Seite 1/3: Die Angabe „2. Auflage 2014“ des Umschlages und „2. Auflage 2015“ im Impressum widersprechen sich, sorry. Die Auflage ist Mitte November 2014 in den Buchhandel gekommen.

Seite 2 der Aktualisierung TA1

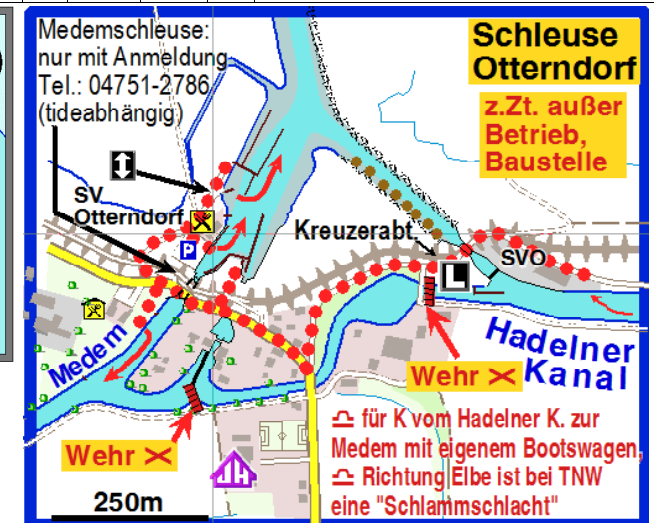
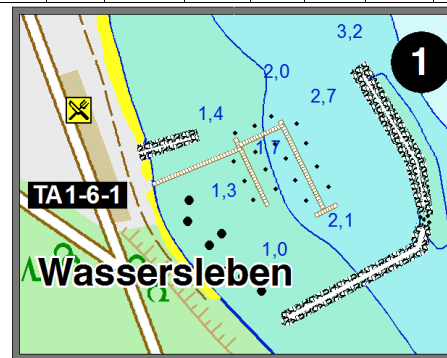
Seite 24: Schleuse Otterndorf: Skizze fehlt auf der Seite, hier ist sie: allerdings: z.Zt. Schleusenneubau: Bis zum Ende der Baumaßnahmen **ist der Betrieb eingestellt**. Die Fertigstellung ist für April 2022 vorgesehen.

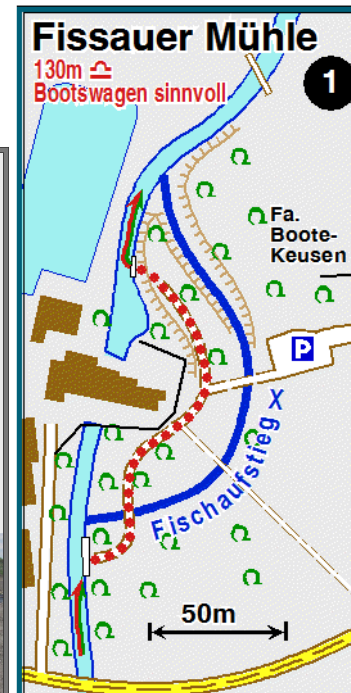
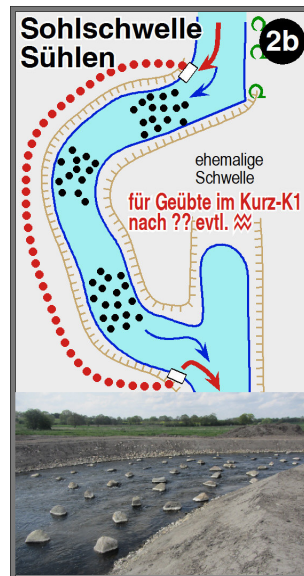
Seite 39: Sorge, Skizze Nr. 1 „Sandschleuse“: jetzt östlich mit guten Ein-/ und Ausstiegen, siehe neue Skizze

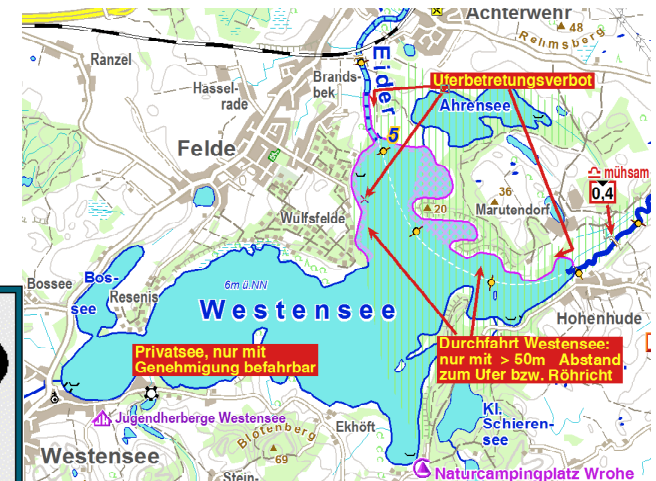
Der Hinweis beim „WWR“ ist zu streichen (-in der Tabelle auf Seite 81). Man könnte den Platz zwar über die Badestelle erreichen, aber dort generell Befahrungsverbot. Gesperrte Seeflächen erweitert, siehe Skizze:

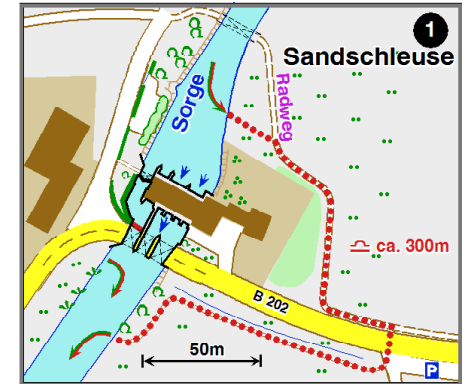
- Fissauer Mühle, Skizze 1: neuer Fischaufstieg, siehe neue Skizze
